# RENESAS TECHNICAL UPDATE

製品分類	トランジスタ	発行番号	TN-WTR-A001A/J	Rev.	第1版
題名	LFPAK, LFPAK-i 梱包仕様変更のご案内		情報分類	梱包仕様変更	
適用製品	LFPAK, LFPAK-i 外形全製品	対象ロット等	関連資料	-	
		-

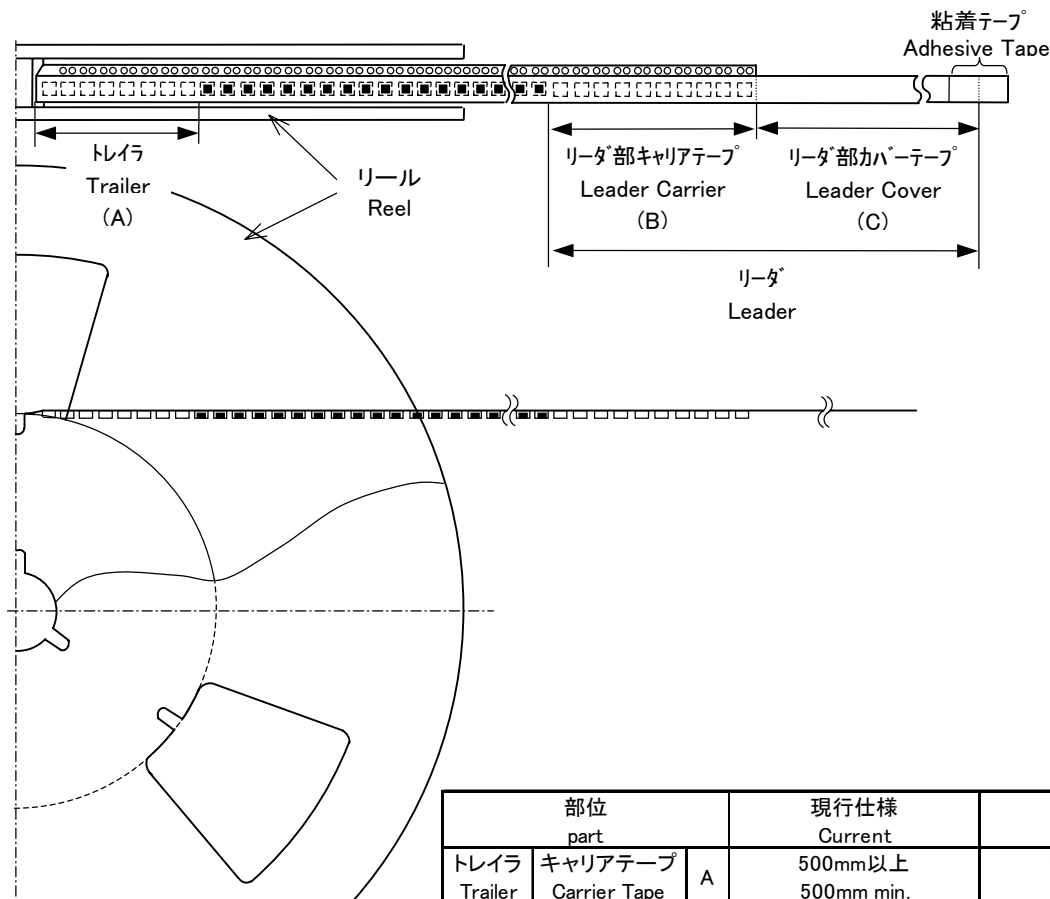
LFPAK, LFPAK-i 外形製品の梱包仕様に於きまして、リーダー部、トレイル部（製品を搭載しない空部分）の長さを変更させていただきます。

部位 part		現行仕様 Current	新仕様 New
トレイラ Trailer	キャリアテープ Carrier Tape	A	500mm以上 500mm min.
	キャリアテープ Carrier Tape	B	360mm以上 360mm min.
リーダ Leader	カバーテープ Cover Tape	C	230mm~360mm 230mm min. 360mm max.
